PROCES-VERBAL D'INSPECTION D'UNE INSTALLATION ELECTRIQUE - DE CHANTIER - D'UN RACCORDEMENT PROVISOIRE/DEFINITIF RESIDENTIEL

Type d'inspection : examen de conformité avant mise en service visite de contrôle
suivant : RGIE art. 86 / RGIE art. 87 / RGIE art. 270 / RGIE art. 271 / RGIE art. 276 / RGIE art. 276bis /
Complément au rapport n°
Type d'installation : Nouvelle / Extension / Modification / Provisoire / Existante / Renforcement / Scission du Comptage /
Modification de tension d'alimentation / Vente unité habitation
Type de locaux : APPARTEMENT 2^e étage
Lieu d'inspection : 43 RUE OLBASTONGE à 4920 HARZE
Propriété de :
Mandant : JJ BURNOTTE
Installateur : JJ BURNOTTE
TVA : 431481041 carte ID : Delivré à : Date :
Inspecteur : TRIBOLET Date d'inspection : 20/4/15

43, Route de Bastogne
4920 Harzé
Appartement 2e

SCHÉMA UNIFILAIRE

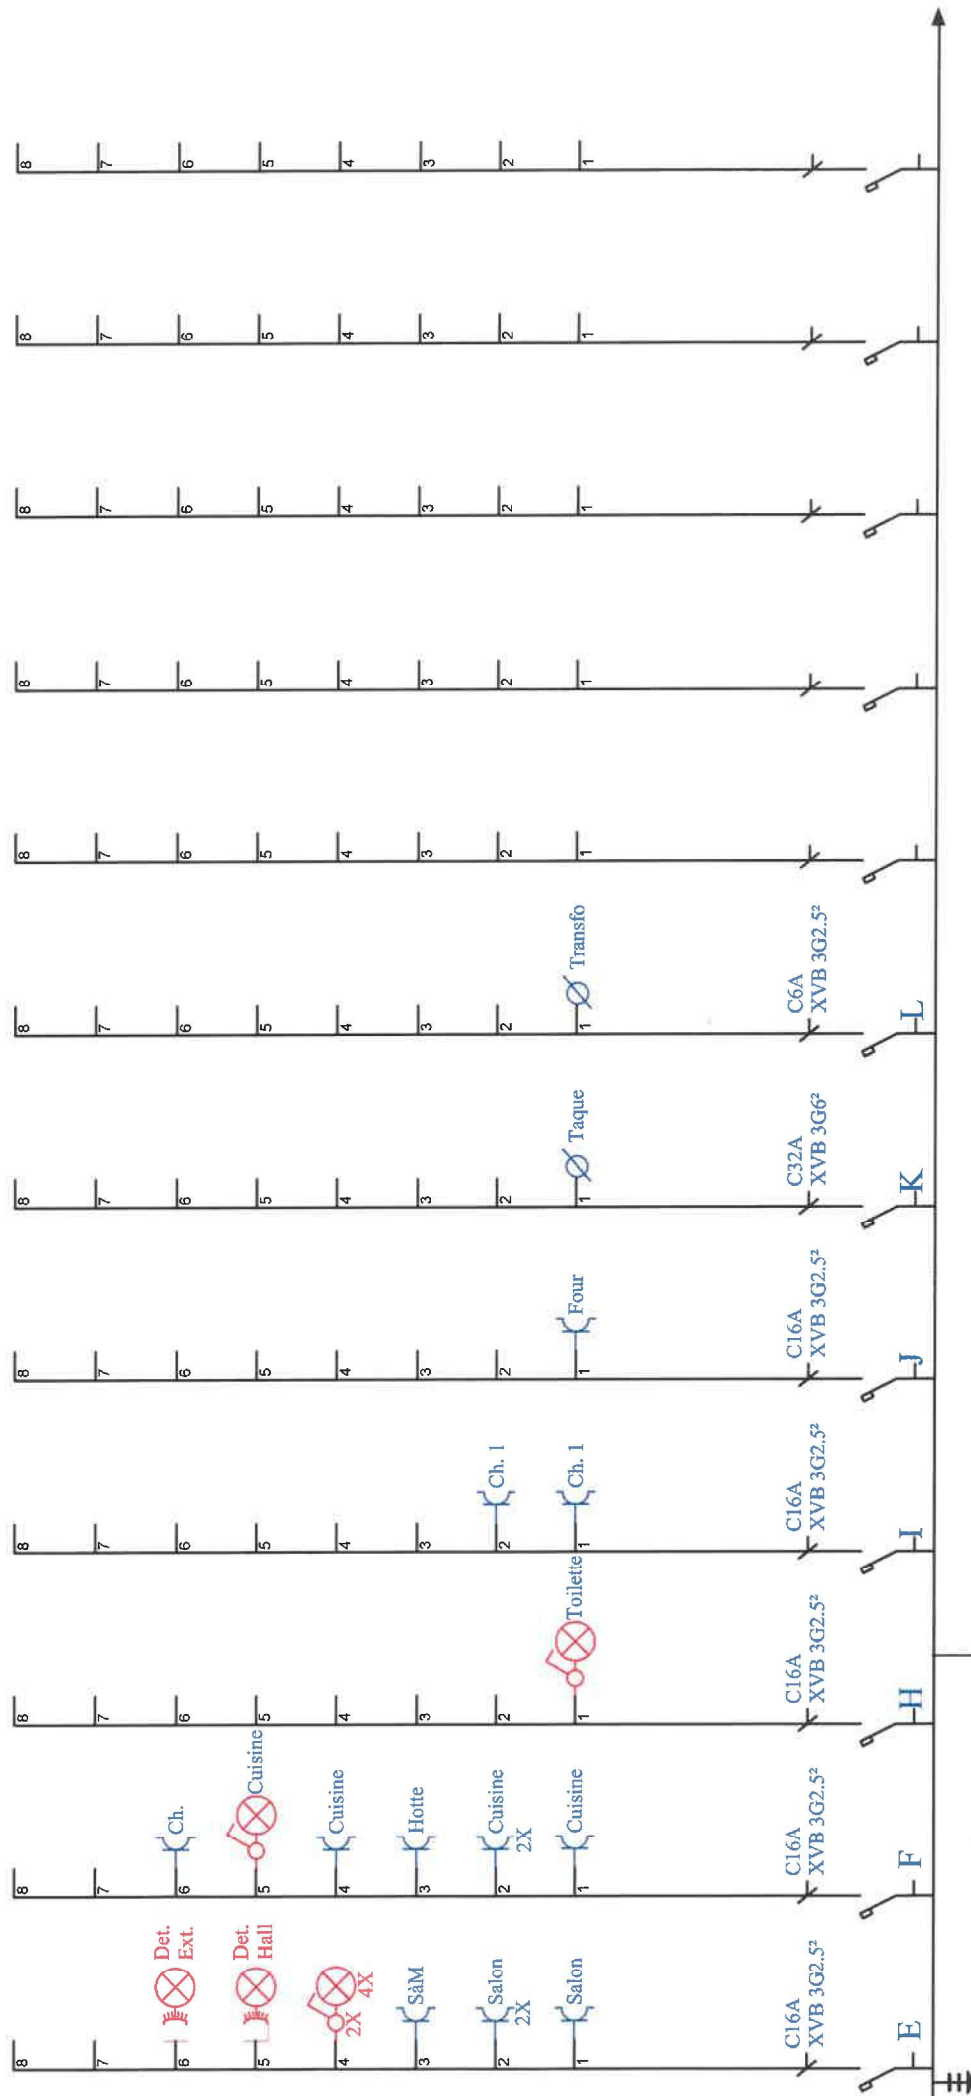
L'interrupteur différentiel général a été plombé par des scellés au sigle d' OCB. -

- N La liaison équipotentielle principale et supplémentaire n'ont pas sont pas encore raccordées.
N La salle de bains - le(s) compteur(s) d'eau, - de gaz, - le chauffage central - n'est pas sont pas encore placés.
